# BIULETYN SERWISOWY BE-001/54-2/2018

SZD-54-2 „Perkoz”

Dodatkowe zabezpieczenie tulejek gniazd zawieszenia  
skrzydeł i statecznika poziomego.

Rys. 1 Identyfikacja elementów

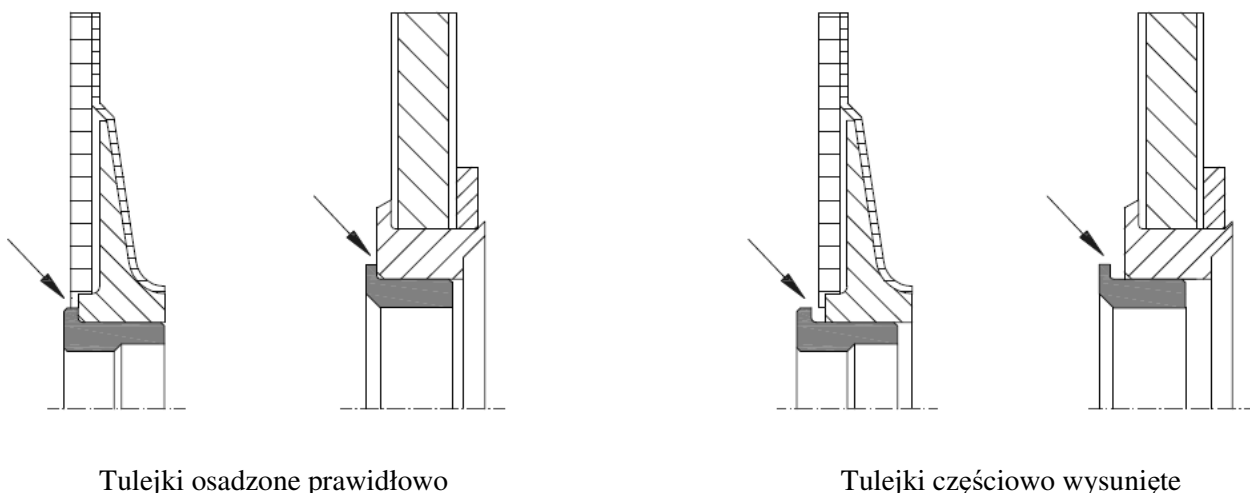
Na kilku szybowcach SZD-54-2 „Perkoz” zaobserwowano wysuwanie się wymiennych tulejek z gniazd zawieszenia skrzydeł i statecznika poziomego (Rys. 1).

Powodem wysuwania są siły poosiowe w połączeniach, występujące podczas eksploatacji w locie oraz podczas demontażu szybowca.

Wysunięcie się w locie tulejek (bądź jednej z nich) z gniazd przedniego zawieszenia skrzydeł wpłynie negatywnie na jakość połączenia zespołów, powodując wyczuwalny i słyszalny luz w zawieszeniu, stanowiąc przy tym zagrożenie dla bezpieczeństwa lotu.

Przed kolejnym lotem należy szybowiec zdemontować oraz sprawdzić osadzenie tulejek w gniazdach przednich zawiesznień skrzydeł na kadłubie, w żebrach zamykających w obu skrzydłach oraz w punktach osadzenia statecznika poziomego – patrz Rys. 1 i Rys. 2.
